CAPT No. 205

FECHA: 21 de Junio de 2024

Reactivación de Comité Asesor del Planeamiento de la Transmisión - CAPT No. 205 Año 2024

Figura 13. Plan de obras área Caribe, fuente XM.

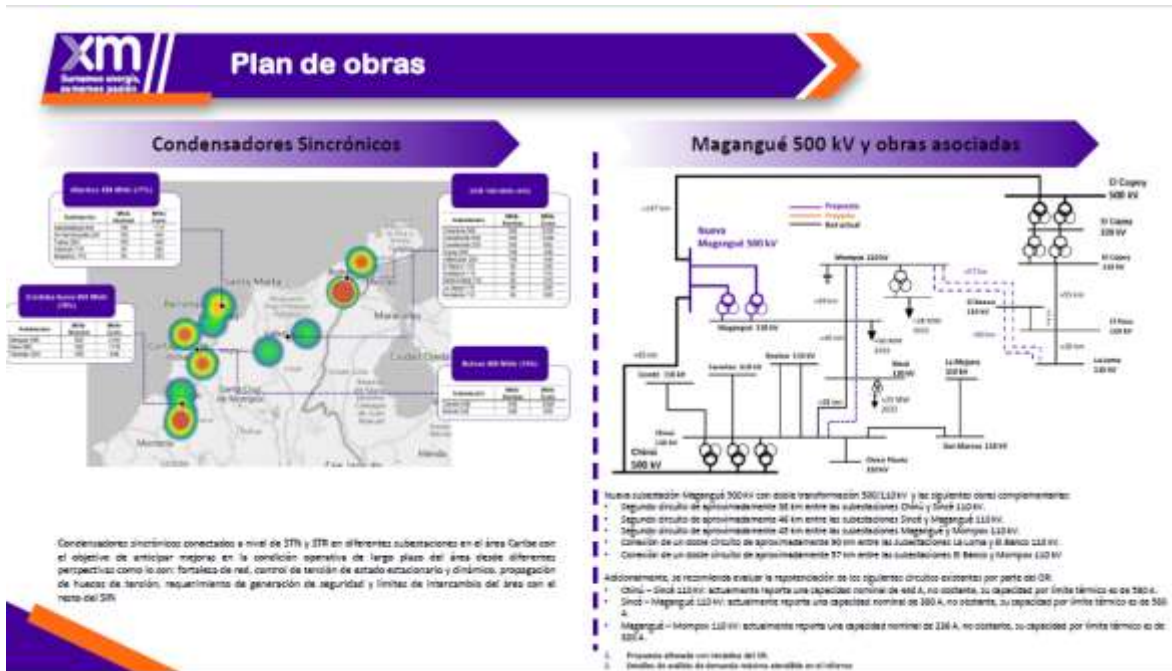
Preguntas: ¿cuál es el impacto en los niveles de cortocircuito en la colocación de los condensadores sincrónicos? Algunos de estos están ubicados en SE con agotamiento en los niveles de corto en algunas subestaciones.

Límites de importación y exportación, ¿cómo se pasa de 2200 MW hasta 3600 MW en importación?, ¿cuáles son las obras que más aportan para que eso se logre? Rta. La problemática es por control de tensión y los refuerzos de los dobles circuitos propuestos, como el caso de Magangué y esto favorece el control de tensión.

Rta: es necesario revisar y/o ajustar la regulación y viabilidad técnica, como viabilizar las obras, ahora bien, se necesita fortaleza de red. Estas son ubicaciones y capacidades sugeridas, el ITR abre las propuestas y otros modelos como el que se maneja en Chile.

Figura 23. Diagrama unifilar subestación Nueva Quibdó 220/115 kV y obras asociadas.

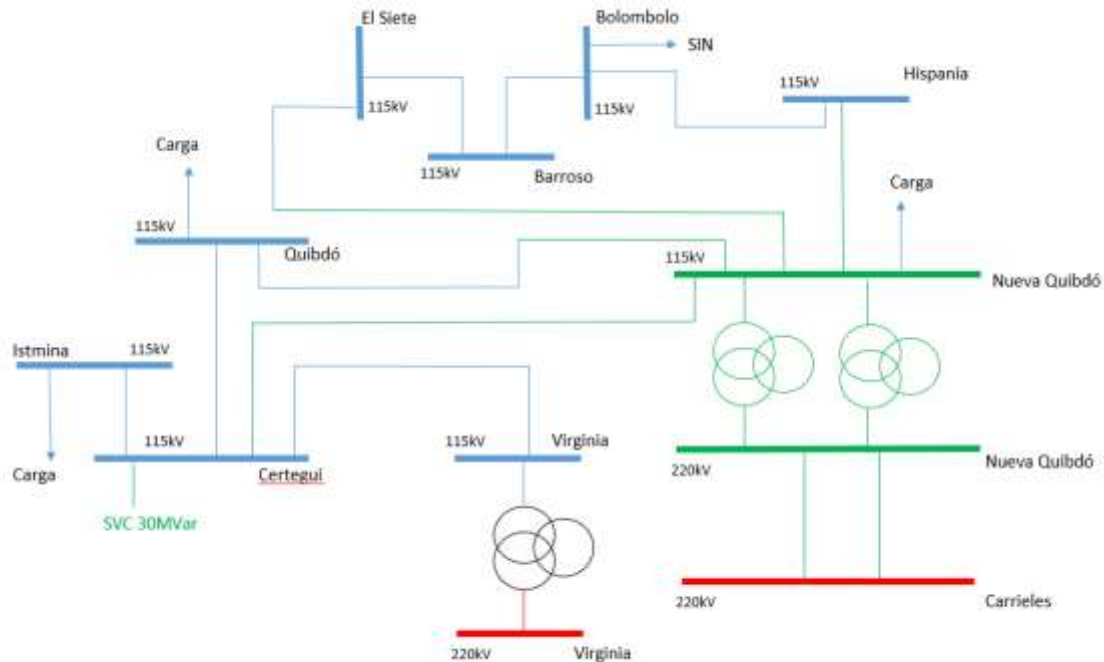
EPM consulta acerca de si se contempló la conexión al STN desde el occidente de Antioquia y no desde “Carrieles 220kV”, la Unidad respondió que no, debido a que la orientación de la solución partió de lo sugerido en el plan de expansión presentado por el operador de red de los activos que sirven al departamento del Chocó.

Figura 31. Diagrama unifilar de Tonchalá 230/115 kV y el SVC en Ínsula 115 kV.

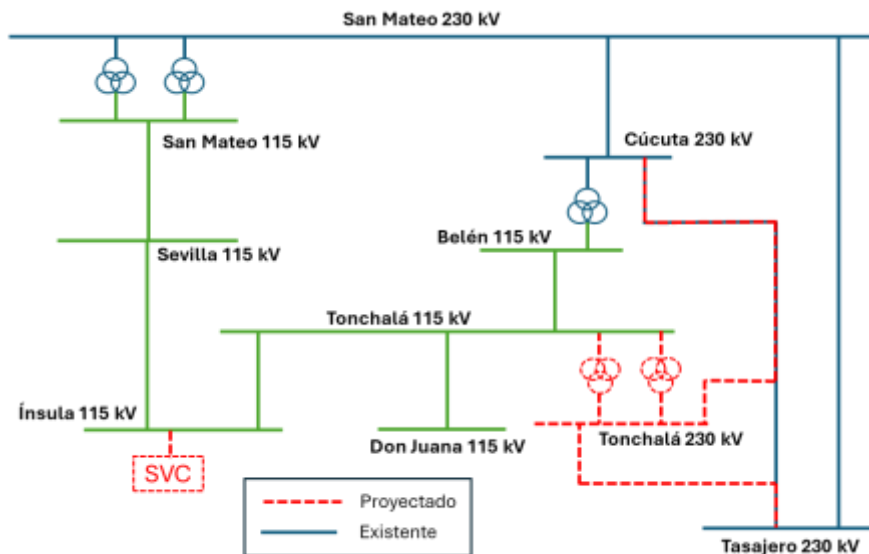
- ISA INTERCOLOMBIA menciona que se debe considerar el hecho de que los SVC, tecnológicamente, son algo difíciles de conseguir, planteando la posibilidad de instalar un STATCOM en su lugar.
- EPM, dice que se determine la manera de encontrar la mejor ubicación para el SVC de manera que beneficie a la mayor cantidad de nodos.
- De los asistentes se comenta sobre el considerando asociado a la posición neutral de los taps de los trafos, sugiriendo que cambiarlos ayuda a hacer una mejor optimización de la potencia reactiva del área y encontrar otro tipo de señales, en general los trafos del área nordeste están en una posición de la que no se mueven, exceptuando en Piedecuesta, es sugerencia para un estudio futuro ver esto. EPM comenta que: *" de acuerdo con los lineamientos de planeación, el movimiento de*

taps se deja como recurso para la operación, por eso se modelan así". A su vez, Gabriel Paez dice en el chat: "de acuerdo, sin embargo, queda la sugerencia de hacer la sensibilidad, planear con unos supuestos y operar en otra condición puede hacer que el impacto planeado y el real difieran" y EPM responde: " Sí pero nos quedamos sin recursos operativos para las variables con incertidumbre" "o no identificadas necesidades dados los supuestos"

Figura 35. Alternativa 2 propuesta UPME.

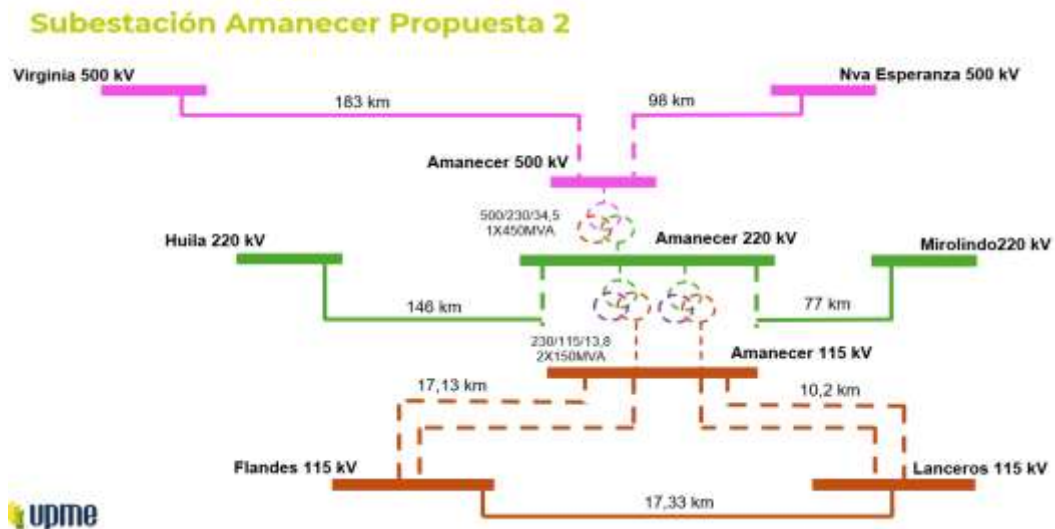
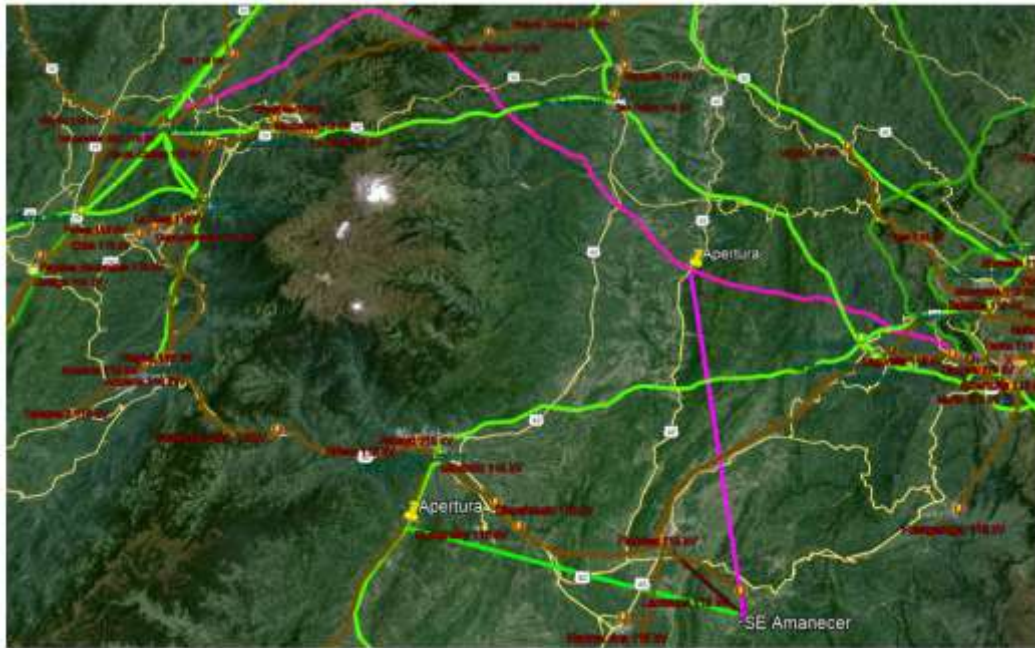
Con base en los diagramas presentados, el ISA INTERCOLOMBIA realiza la consulta de si se consideró la transformación directamente 500/110 kV, sin hacer el paso por 220 kV, ante lo cual UPME responde aclarando que este escenario se tuvo en cuenta en la segunda mesa UPME- CELSIA- ENEL, encontrando que a 220 kV había menos restricciones.
